Informe Final Dirección Regional de Obras Portuarias

Fecha : 23/04/2010 Nº Informe : 04/2010

INFORME FINAL N°4 DE 2010, SOBRE INPECCIÓN TÉCNICA EFECTUADA A "MEJORAMIENTO **TERMINALES** PORTUARIOS DE CONECTIVIDAD BAHÍA CHILOTA BAHÍA CATALINA". **DESARROLLO** POR LA DIRECCIÓN DE OBRAS **PORTUARIAS** REGION DE MAGALLANES Y ANTÁRTICA CHLENA.

Foto N°1

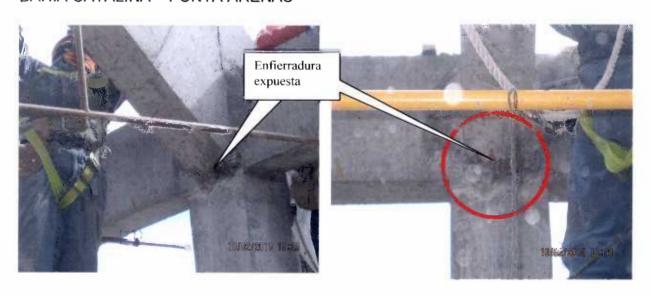
De lo anterior, se observó que no existe provisión de agua potable. En efecto, las casetas de baño no cuentan con este elemento en su interior, cuya exigencia se establece en el artículo 12 y 21, del Decreto Supremo N°594/1999, que dice relación a que "todo lugar de trabajo estará provisto de servicios higiénicos de uso individual o colectivo que dispondrá como mínimo de un excusado y lavatorio". Ver Anexo con fotografías N° 1 y 2.

Al respecto, el Servicio señala que se solicitó vía Libro de Obra, con fecha 15 de marzo de 2010, a la empresa contratista resolver la situación del agua en el sector de los servicios higiénicos y que ésta a la fecha ya se encuentra subsanada.

Acerca de este punto, queda pendiente la observación hasta que el Inspector Fiscal certifique el cumplimiento de las normas de saneamiento básico por parte del contratista, situación que será verificada en el seguimiento al presente Informe.

Foto N°9

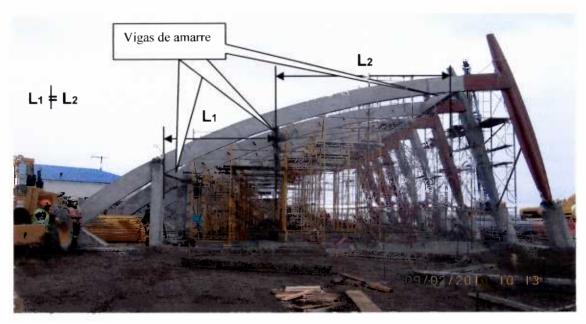
a) Los emplazamientos de los ejes de las vigas de amarre de hormigón armado correspondiente a la techumbre, señaladas en los planos de estructura, no son coincidentes con los ejes de diseño señalados en los planos de arquitectura originales y con lo ejecutado en terreno, según se pudo constatar del cotejo echo entre el plano de estructuras CA-ES N° 01 y 02 y Plano de arquitectura CA-AR N° 10. Ver Anexo con fotografías N°9,10 y 11.

Distancia de eje a eje entre vigas de amarre no es **L1 = L2**, como lo señala el plano de estructura ES-02.

De lo anterior, el Servicio reconoce que, en efecto, existen diferencias entre los planos de arquitectura y de estructura, que no son coincidentes los elementos estructurales con las piezas o los elementos que deberían ser apoyados. Agrega, que esta situación se dio a conocer oportunamente a través de reuniones de trabajo y correo electrónico.al contratista Salfa, según folio N°5 Libro N°4 de fecha 6 de enero de 2010, con el objeto de regularizarlas, pero que, a la fecha, no se ha regularizado documentalmente.

Sobre el particular, se levanta lo observado, en razón a que las modificaciones que afectaron al diseño original sirvieron para corregir en la fase constructiva los defectos del proyecto, el cual como se observó presentaba entre sus planos diversas inconsistencias que no son de responsabilidad del contratista. Asimismo, resta que al termino de la obra se presenten los cálculos estructurales de los planos As-built, debidamente aprobados por la Inspección Fiscal.

Foto N°17

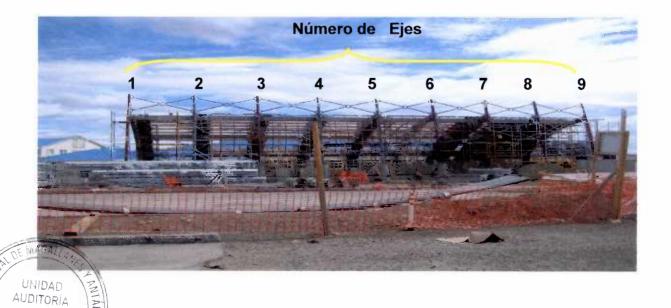
No está ejecutada la viga de sobrecimiento armado advacente al eje A v paralela a este, conforme a lo especificado en el plano de fundaciones ES-01 v 02. Ver Anexo con fotografía N°17 v 18.

En relación a esta observación el servicio manifiesta que solo se trata de un error de inconsistencia entre planos de estructura con los de arquitectura, y que se definió instalar la viga de fundación bajo los tabiques perimetrales y se evitó confeccionar vigas de sobrecimientos armados que entorpecieran el tránsito en las rampas para minusválidos.

Al respecto se levanta lo observado por cuanto el error fue del proyecto y no de la etapa de ejecución de la obra. Asimismo, es dable de señalar que dichas mejoras del diseño deben quedar debidamente registradas en los Libros de obras y los planos As-built...
